### RELATÓRIO DE FISCALIZAÇÃO TÉCNICA DOS SISTEMAS DE ÁGUA E ESGOTO DO MUNICÍPIO DE IBATÉ

PRESTADOR: SECRETARIA MUNICIPAL DE PROJETOS, OBRAS, ÁGUA, SANEAMENTO E SERV. PÚBLICOS

Verificação de Não Conformidades

Americana, março de 2026

**Foto 1** - Vista geral do poço.

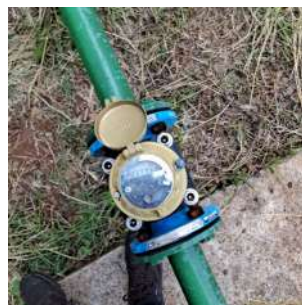
Durante a fiscalização, foi observado que alguns fios estavam cortados ao redor do poço, o que indica possível ocorrência de furto. O prestador deve constatar a situação, verificar o funcionamento do poço e, se necessário, providenciar as devidas correções, informando posteriormente quanto à sua operacionalidade.

Foto 4 - Tampa de inspeção.

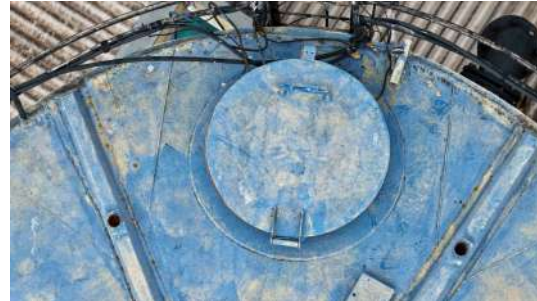
Constatado vazamento entre as conexões flangeadas, devendo ser providenciada a manutenção para sua regularização.

Foto 6 - Vista lateral do reservatório.

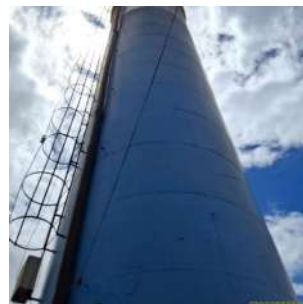
Providenciar a instalação de instrumento para medição de nível, visando ao aprimoramento da gestão e do controle operacional.

Foto 1 - Vista superior do reservatório.

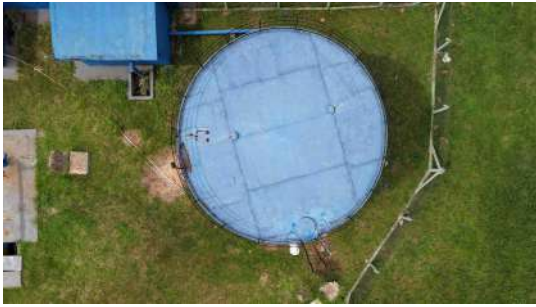
Providenciar a troca da tela de proteção.

**Foto 1** - Pontos com elevado estado de oxidação.

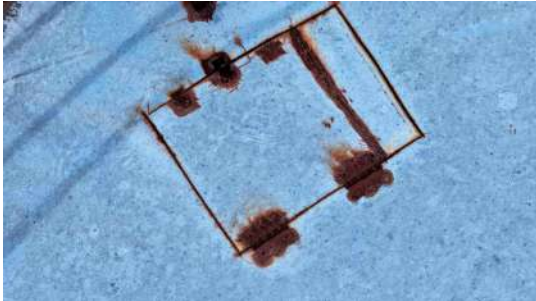
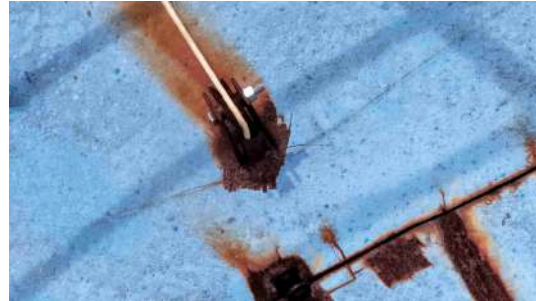
Deve-se verificar se os pontos de oxidação observados podem evoluir para processo corrosivo, acarretando

a formação de aberturas na estrutura e possibilitando a entrada de contaminantes.

Foto 1

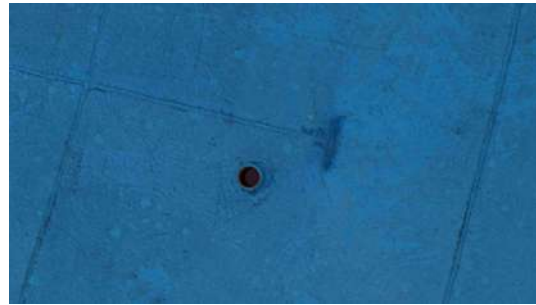
Providenciar a instalação de telas de proteção no tubo

extravasor e tubo de ventilação.
